LED照明機器 生産終了についてのご案内

| 生産終了品                |   | 後継機                   |
|----------------------|---|-----------------------|
| IDBA-LE□△-UV-400(HV) | → | IDBA-LE□△-AUV-405(HV) |

**【明るさ】**

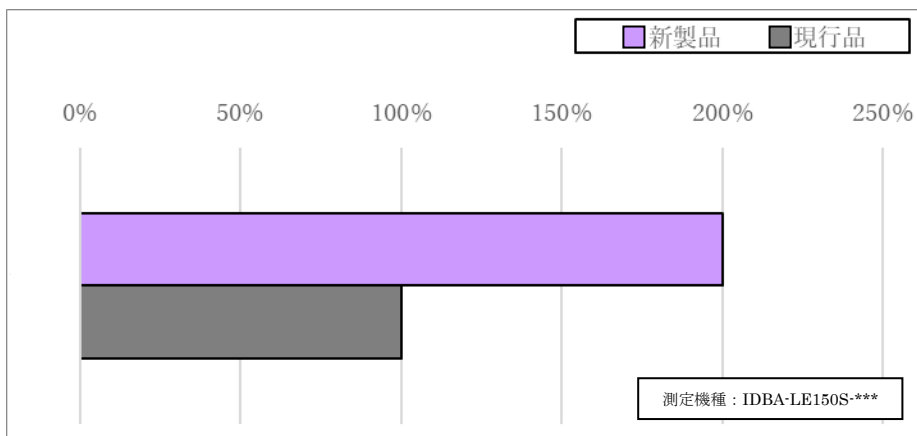
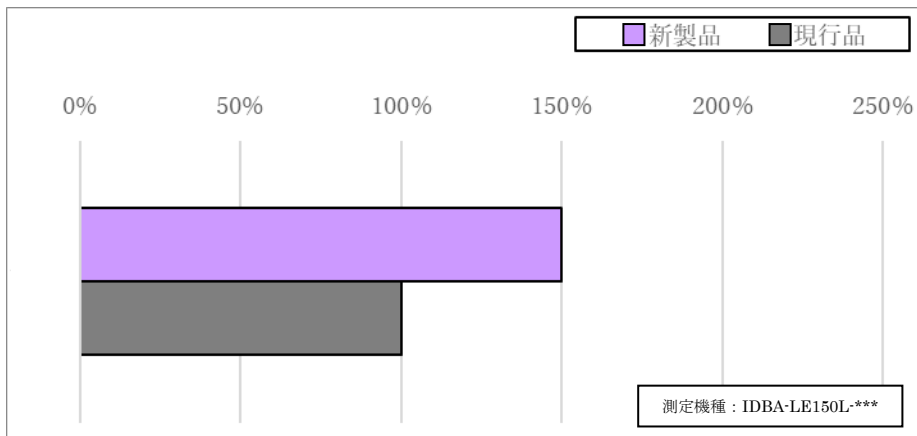
**【ピーク波長】**

| 旧仕様       |   | 新仕様       |
| 395-410nm | → | 400-410nm |

**【配光特性】**

配光特性（広角、狭角）に大きな変更はございませんので、照射範囲は同程度です。
